Комисија за јавну набавку бр. 0011-3/17 – Појачано одржавање саобраћајница у централној градској зони, даје следећи

ОДГОВОР ПОНУЂАЧУ 1

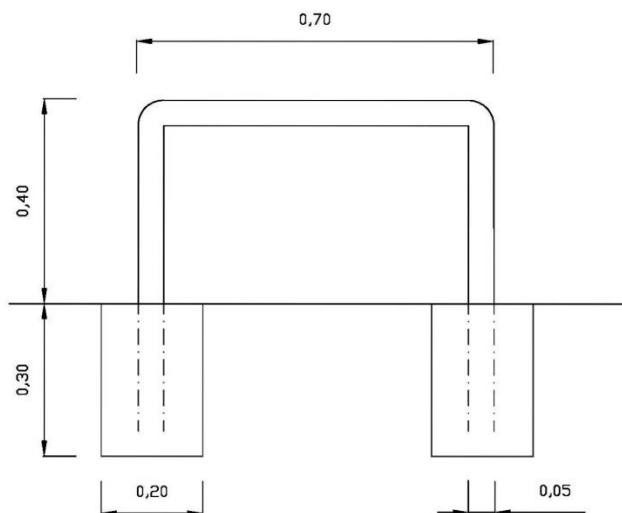
У вези јавне набавке 011-3/17 - Појачано одржавање саобраћајница у централној градској зони потребно је да нам доставите детаљ за метални штитник око садних места од металних цеви како би могли да добијемо цену.

Штитник је дужине цеви 2.0м савијен у облику слова П и убетониран у бетонску стопу димензије 0.20x0.20x0.30м. Цев је пречника 50мм и дебљине 2мм. Заштити их и офарбати основном бојом два пута и завршном бојом РАЛ 7016.
